Verslag huishoudelijke elektrische installatie op laagspanning en zeer lage spanning

Referentie: **012-20261105-02**	Datum controle: **05/11/2026**
Keurder: **012**

☐ 6.4 (Gelijkvormigheidscontrole voor ingebruikname)
☐ 6.4 (Belangrijke wijziging/uitbreiding)
☐ 6.5 (Controlebezoek)
☐ 8.4.1 (Controlebezoek van een oude installatie voor de verzwaring van de aansluiting op het openbaar distributienet)
☑ 8.4.2 (Controlebezoek van een oude installatie bij verkoop)
☐ 8.4.3 (Vrij controlebezoek van een oude installatie)
☑ Afwijkende beschikkingen (Boek 1) toegepast
☐ Herkeuring op het verslag

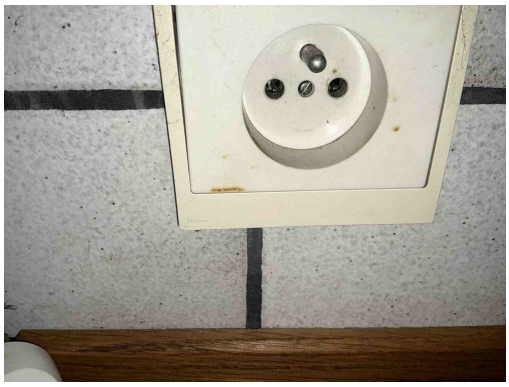
B30 - De houder van de beveiliging in een huishoudelijke ruimte is niet voorzien van aangepaste kalibreerelementen (Boek1: 5.3.5.5).
Opmerking: Oa bord 1,2,3

D08 - De nodige markeringen op de beveiligingstoestellen ontbreken of zijn onleesbaar (Boek 1: 5.3.5.5).
Opmerking: Oa bord 1,2,3

B26 - Het elektrisch bord kon niet gedemonteerd worden (Boek 1: 5.3.5.1).
Opmerking: Oa bord 1,2 Het verdeelbord kon niet worden geopend, omdat enkele automaten vastzitten.

D03 - Er is geen differentieelstroominrichting van maximum 300 mA geplaatst in het begin van de elektrische installatie van een residentieel geheel (incl. in de gemeenschappelijke delen) (Boek 1: 4.2.4.3, 4.2.4.4).
Opmerking: Oa bord 1

B06 - Het elektrisch verdeelbord heeft niet de minimale beschermingsgraad IPXX-B in een gewone ruimte (Boek 1: 4.2.2.3).
Opmerking: Oa bord 1,3

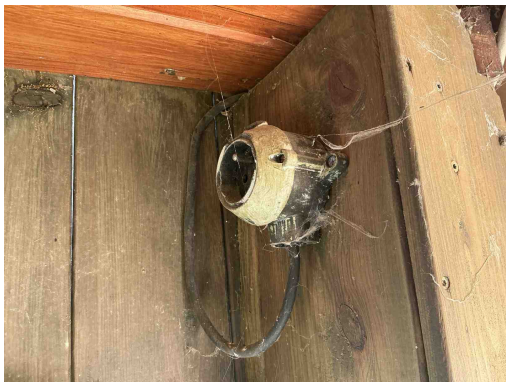
T11 - De contactdozen waarvan de toegekende stroomsterkte maximaal 16A en de toegekende spanning maximaal 250V bedraagt en niet bedoeld zijn voor de voeding van een of meerdere verbruikstoestellen voor een specifiek doel en niet geplaatst zijn in of op schakel- en verdeelborden, beschikken niet of IPXX-D (incl. gemeenschappelijke delen residentieel geheel) (Boek 1: 4.2.2.3/5.3.5.2).
Opmerking: Oa kinderbeveiliging algemeen

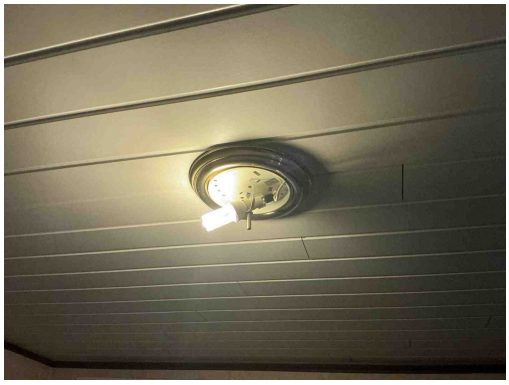
T09 - Bepaalde contactdozen en/of schakelaars zijn beschadigd (Boek 1: 1.4.1.3).
Opmerking: Oa kelder ,tuin,garage

T13 - Opbouwcontactdozen en/of -schakelaars zonder achterplaatje mogen niet rechtstreeks op een brandbare ondergrond bevestigd worden (Boek 1: 4.3.3.5).
Opmerking: Oa algemeen

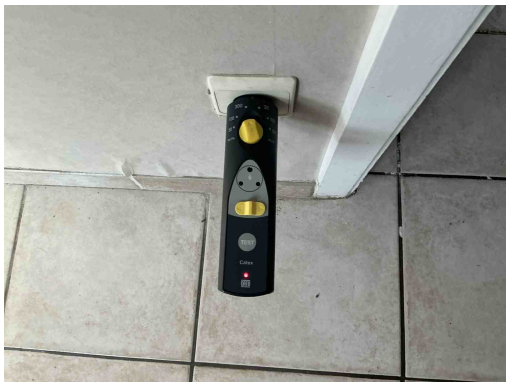
T21c - Het elektrisch materieel is niet geplaatst volgens de voorschriften van de fabrikant/ regels van goed vakmanschap. (Boek 1: 1.4.1.3) Oa armatuur niet degelijk bevestigd. Zie plaatsingsfiche fabrikant.
Opmerking: Oa kamer 2

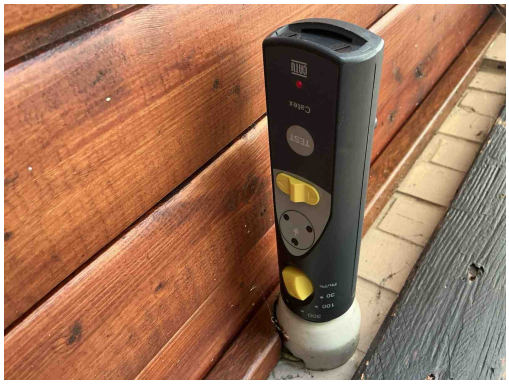
A16 - Er is geen continuïteit van de beschermingsgeleider van de contactdoos (Boek 1: 5.4.3.4).
Opmerking: Oa algemeen

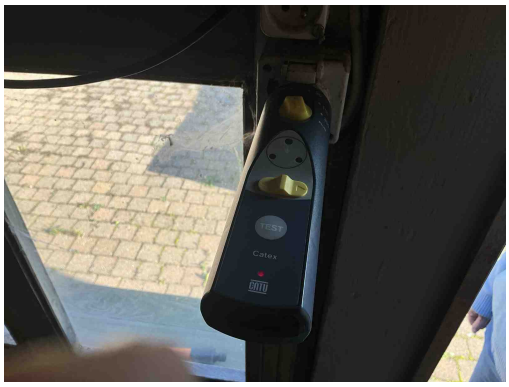
A16 - Er is geen continuïteit van de beschermingsgeleider van de contactdoos (Boek 1: 5.4.3.4).
Opmerking: Oa algemeen

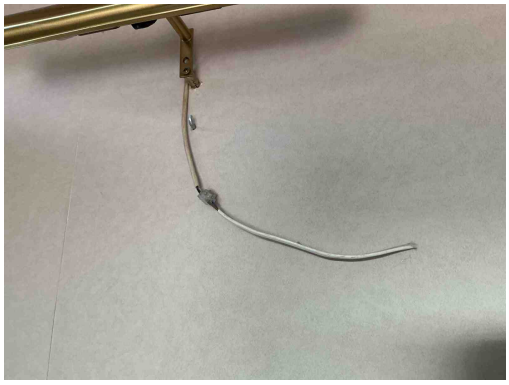
A16 - Er is geen continuïteit van de beschermingsgeleider van de contactdoos (Boek 1: 5.4.3.4).
Opmerking: Oa algemeen

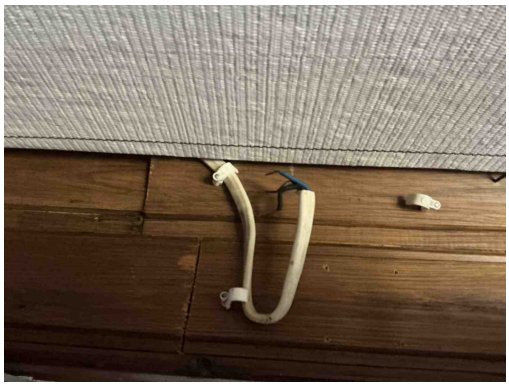
C27 - Het gebruik van geleiders van het type VTLmB (côte-à-côte) is niet toegestaan (Boek 1: 1.4.2.1).
Opmerking: Oa veranda ,garage

C26 - De verbindingen zijn niet gebeurd in borden, in aftakdozen, aan de klemmen van contactdozen, schakelaars of in de verlichtingstoestellen (Boek 1: 5.2.6.1).
Opmerking: Oa veranda

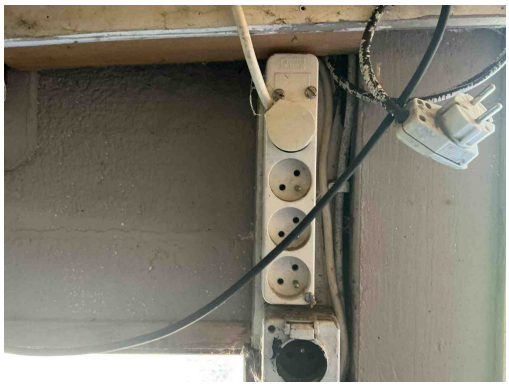
C27 - Het gebruik van geleiders van het type VTLmB (côte-à-côte) is niet toegestaan (Boek 1: 1.4.2.1).
Opmerking: Oa veranda ,garage

C21 - Het gebruik van geleiders van het type VOB, zonder bijkomende afscherming is niet toegestaan (Boek 1: 5.2.9.6).
Opmerking: Oa garage

C28 - Niet gebruikte leidingen onder spanning zijn niet op een degelijke manier geïsoleerd of verwijderd (Boek 1: 4.2.1.1).
Opmerking: Oa garage

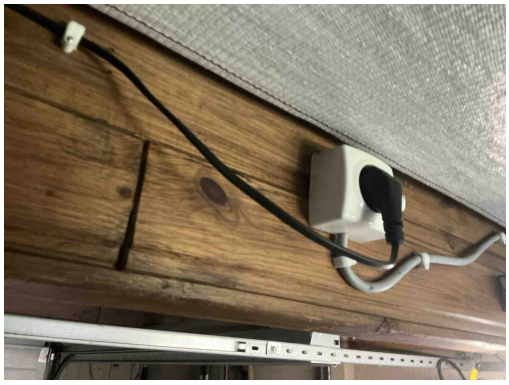
T21d - Het elektrisch materieel is niet geplaatst volgens de voorschriften van de fabrikant/ regels van goed vakmanschap. (Boek 1: 1.4.1.3) Oa materiaal niet geschikt voor de toepassing. Zie plaatsingsfiche fabrikant.
Opmerking: Oa tuin,garage

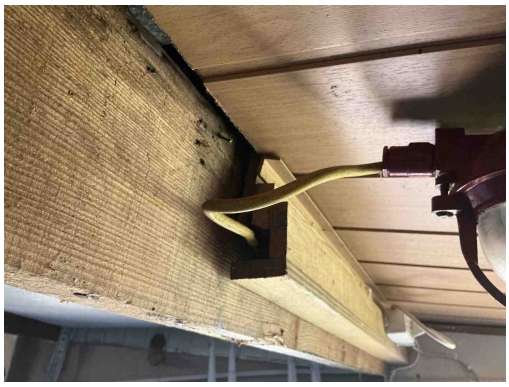
T13 - Opbouwcontactdozen en/of -schakelaars zonder achterplaatje mogen niet rechtstreeks op een brandbare ondergrond bevestigd worden (Boek 1: 4.3.3.5).
Opmerking: Oa algemeen

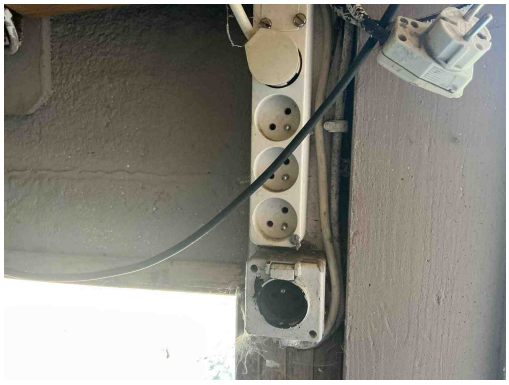
C38 - Het gebruikte kabeltype (snoerkabel) voldoet niet aan de specificaties die van toepassing zijn op voedingsleidingen voor vaste installatie (Boek 1: 1.4.2.1, 5.2.6.2).
Opmerking: Oa tuin,garage

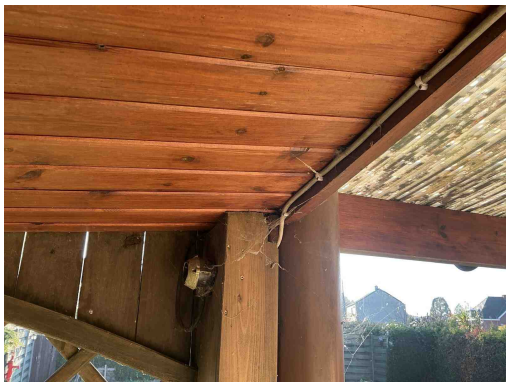
C38 - Het gebruikte kabeltype (snoerkabel) voldoet niet aan de specificaties die van toepassing zijn op voedingsleidingen voor vaste installatie (Boek 1: 1.4.2.1, 5.2.6.2).
Opmerking: Oa tuin,garage

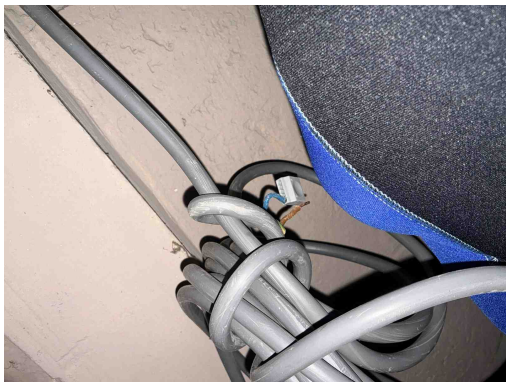
C38 - Het gebruikte kabeltype (snoerkabel) voldoet niet aan de specificaties die van toepassing zijn op voedingsleidingen voor vaste installatie (Boek 1: 1.4.2.1, 5.2.6.2).
Opmerking: Oa tuin,garage

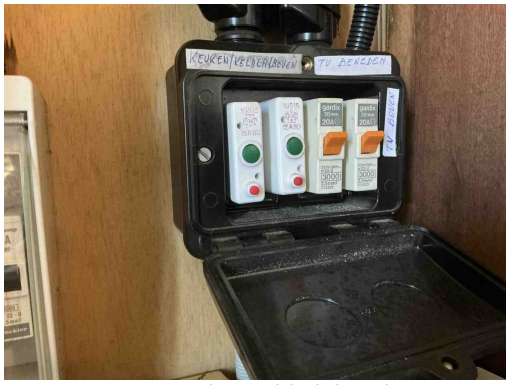
C28 - Niet gebruikte leidingen onder spanning zijn niet op een degelijke manier geïsoleerd of verwijderd (Boek 1: 4.2.1.1).
Opmerking: Oa garage
